<p>COMMITTENTE</p>  <p><b>RFI</b> RETE FERROVIARIA ITALIANA GRUPPO FERROVIE DELLO STATO</p>	<p>APPALTATORE</p>  <p><b>RICCIARDELLO COSTRUZIONI</b></p>	<p>DIREZIONE LAVORI</p>  <p><b>ITALFERR</b> GRUPPO FERROVIE DELLO STATO</p>
--	---	--

Scopo della presente relazione è illustrare le modifiche progettuali che si è reso necessario apportare - nel corso dello sviluppo del progetto esecutivo - ad alcune opere ricomprese nel *1° Lotto funzionale del "Collegamento Orte-Falconara con la linea Adriatica – Variante Falconara"*, rispetto a quanto previsto dal progetto definitivo approvato dal CIPE con Delibera n. 54 del 03/08/2011.

*Sottovia di via Nazionale: Sezione longitudinale progetto definitivo*

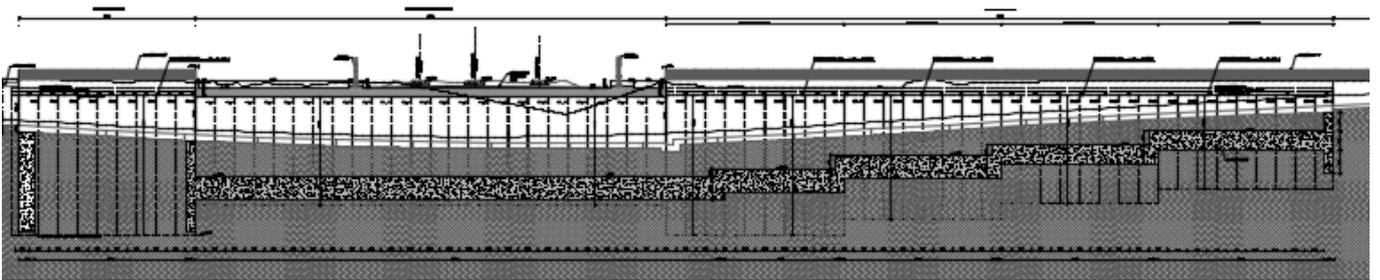
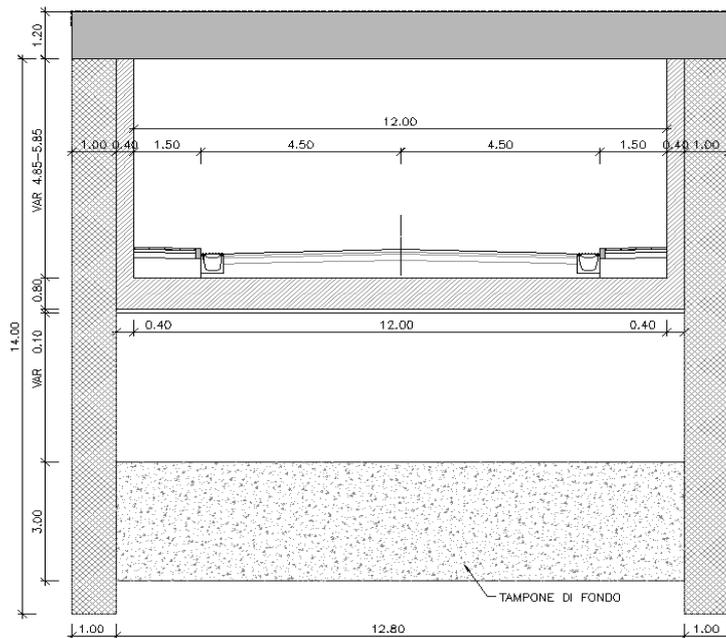
Per la diversa quota di falda rilevata nel corso della campagna di indagini integrative, si è reso necessario rivedere la lunghezza dei diaframmi, l'estensione e lo spessore del tappo di fondo in jet grouting ai fini della stabilità al sifonamento e al sollevamento, rispetto a quanto previsto nel progetto definitivo.

*Sottovia di via del Conventino: caratteristiche geometriche del sottovia da progetto definitivo*

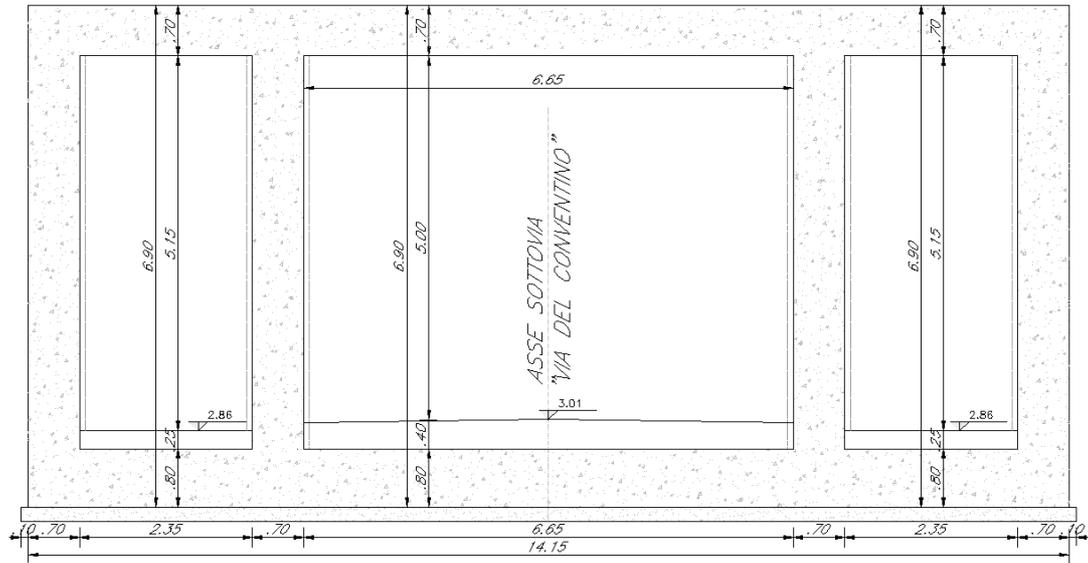
In sede di progetto esecutivo, rispetto alla soluzione di progetto definitivo, è stata incrementato lo spessore della soletta di copertura.
